改善箇所説明図

不具合の内容

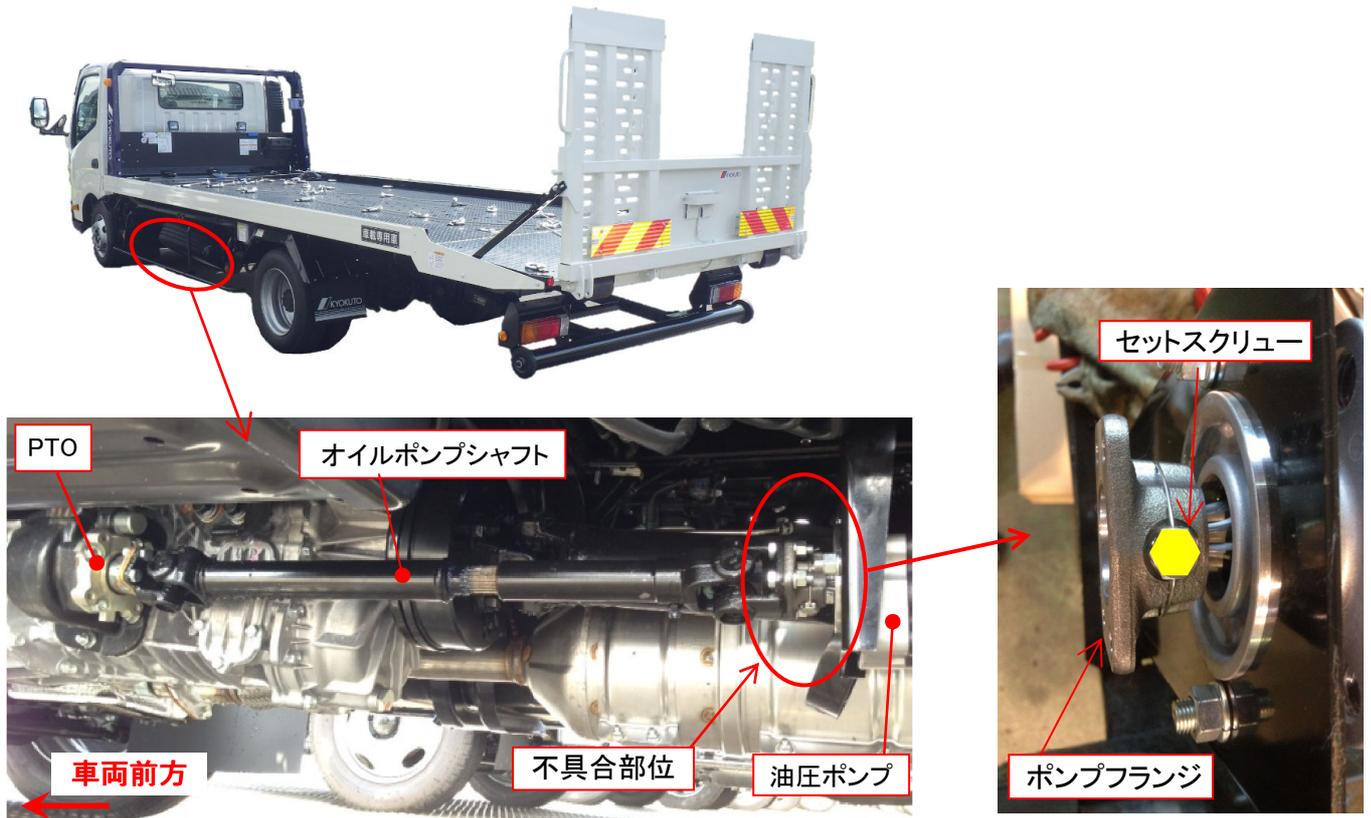
1台積車両運搬車の作業用装置油圧ポンプにおいて、接続フランジの製造指示が不適切なため、接続フランジとオイルポンプシャフトを固定するセットスクリューの取付け穴の位置が設計と異なっているものがある。そのため、走行時の振動等により、セットスクリューが緩み、そのままの状態で使用を続けると、接続フランジが脱落してシャフトが外れ、他の交通を妨げるおそれがある。

当該油圧ポンプの接続用フランジを正規品に交換する。
